Plan Local d'Urbanisme intercommunal
de la
Communauté de Communes AVALLON-VÉZELAY-MORVAN

Modification simplifiée n°1

**Notice de présentation des évolutions apportées au
document**

Juillet 2021

RE04 - Correction de la mention « Erreur signet non défini » article 1AUB20 à 23

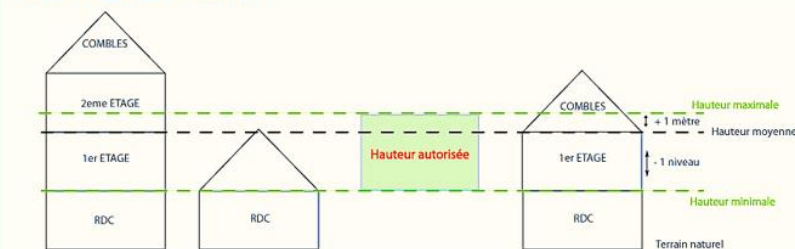
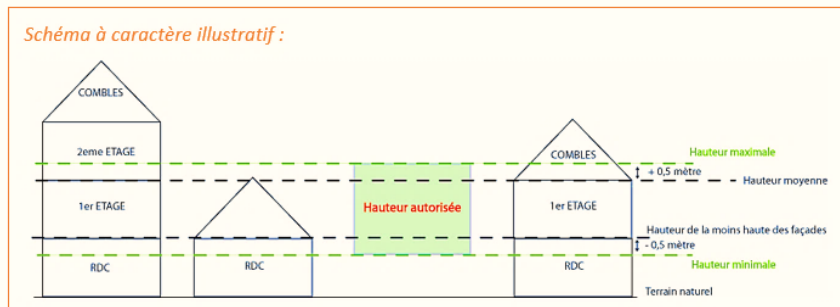
Du fait d'une erreur logicielle, le renvoi en 1AUB à la règle des hauteurs applicables en zone UB ne s'effectue pas, aussi les articles 1AUB-20 à 1AUB-23 ne sont pas réglementés. La présente modification aura pour objectif de mettre les mêmes règles qu'applicable en zone UB (cf. UB-22 à UB-25), tel que cela aurait dû être lors de l'approbation.

Erreur ! Source du renvoi introuvable. La hauteur minimale des constructions principales avec une toiture à pan(s) doit être supérieure ou égale à la hauteur moyenne, à l'égout du toit ou à l'acrotère, des constructions principales avoisinantes, hors constructions publiques, minorée d'un niveau.

Erreur ! Source du renvoi introuvable. La hauteur maximale des constructions principales avec une toiture à pan(s) doit être inférieure ou égale à la hauteur moyenne, à l'égout du toit ou à l'acrotère, des constructions principales avoisinantes, hors constructions publiques, majorée d'un mètre.

Erreur ! Source du renvoi introuvable. La hauteur minimale des constructions principales avec une toiture-terrasse ou en attique doit être inférieure ou égale à la hauteur moyenne des égouts de toit ou des acrotères des constructions principales avoisinantes, hors constructions publiques, majorée de 0,5 mètre.

Erreur ! Source du renvoi introuvable. **Erreur ! Source du renvoi introuvable.** La hauteur maximale des constructions principales avec une toiture-terrasse ou en attique doit être inférieure ou égale à la hauteur moyenne des égouts de toit ou des acrotères des constructions principales avoisinantes, hors constructions publiques, majorée de 0,5 mètre.

RE08 - Article UA-54 et homologues : ajout d'un schéma à caractère illustratif et mention des lucarnes

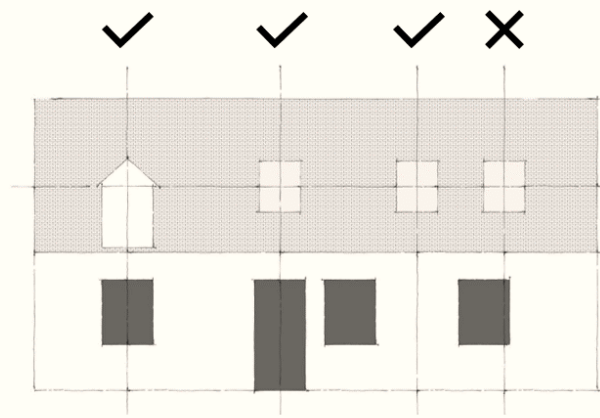
Afin de clarifier l'article UA-54 et ses homologues, un schéma à caractère illustratif sera ajouté. Par ailleurs, afin d'assurer une cohérence dans la règle, les lucarnes devront être également être axées sur les pleins et les percements de la façade afférente.

UA-54 Les châssis d'éclairage en toiture et les lucarnes doivent être soit :

- axés sur les percements de la façade ;
- axés sur les pleins de la façade (trumeaux).

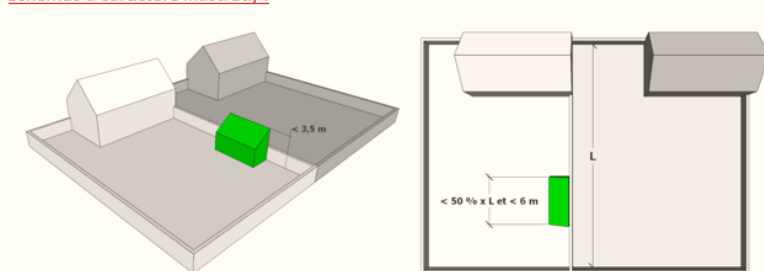
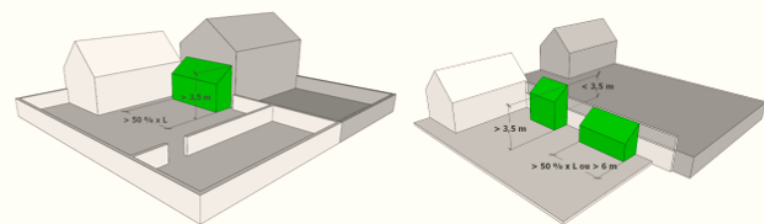
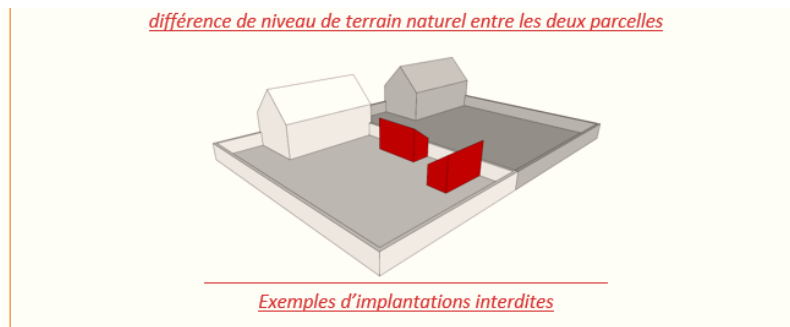
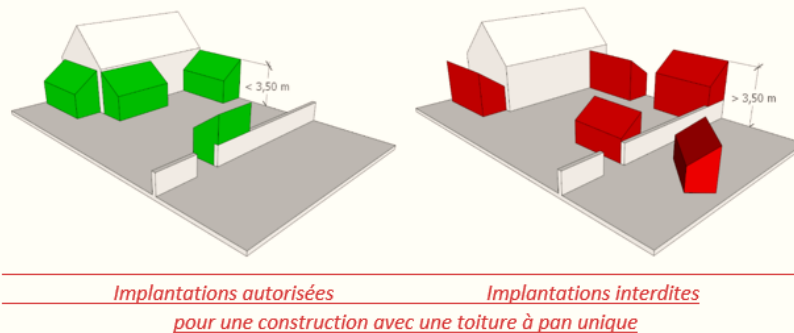
La présente modification vise donc à encadrer plus précisément les constructions monopentes et apporter de la cohérence dans la règle afin d'assurer un parallèle entre bâtiments et constructions. Par ailleurs, il s'agit également d'éviter au riverain d'une construction monopente de subir un préjudice trop important à la suite de l'édification d'un mur trop haut.

Les constructions avec une toiture à pan unique sont autorisées à s'implanter sur une limite séparative à condition que, de manière cumulative :

- la construction soit implantée sur la limite séparative par sa plus grande hauteur ;
- son emprise au sol soit inférieure ou égale à 20 m² ;
- la hauteur du mur donnant sur le fonds voisin soit inférieure ou égale à 3,50 mètres depuis le terrain naturel du fonds voisin, sauf si la construction s'établit contre un mur existant régulièrement édifié d'une hauteur supérieure à la construction projetée ;
- la longueur de la construction, comptée le long de la limite séparative, soit inférieure ou égale à 50 % de la longueur de la limite séparative concernée, sans être supérieure à 6 mètres, sauf si la construction s'établit contre un mur existant régulièrement édifié d'une hauteur supérieure à la construction projetée ;

Et que la pente de toit soit comprise entre 25° et 45°.

Schéma des principes d'aménagement **AVANT** (à gauche) et **APRÈS** (à droite) modification

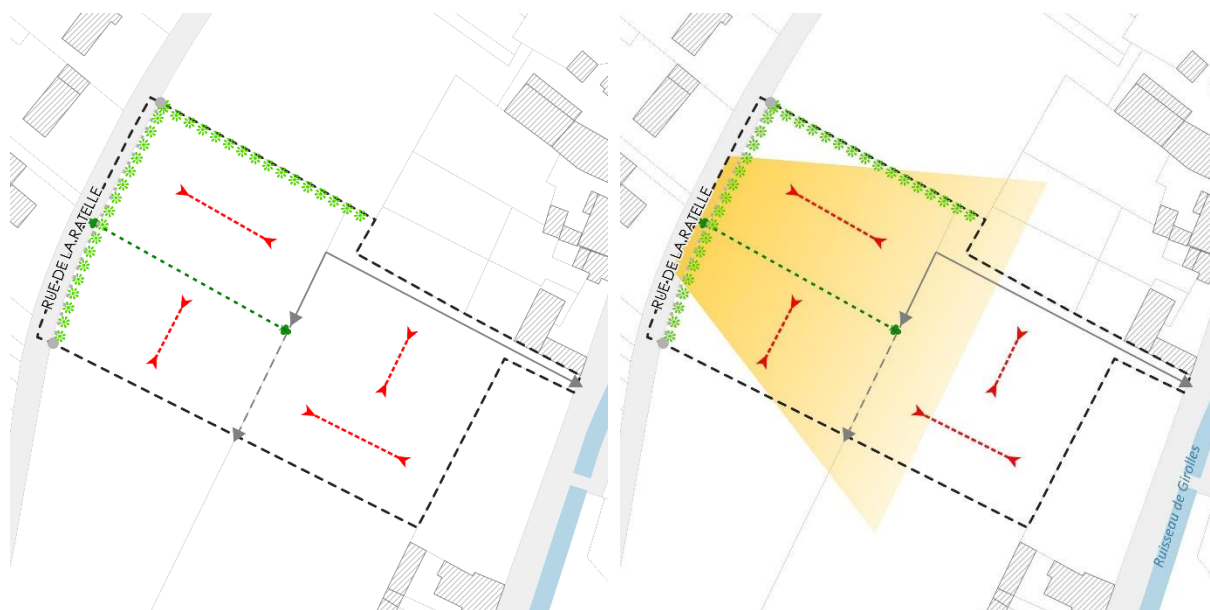
Aussi, la présente modification vise à remplacer cette orientation par une préservation du point de vue depuis la rue de la ratelle.
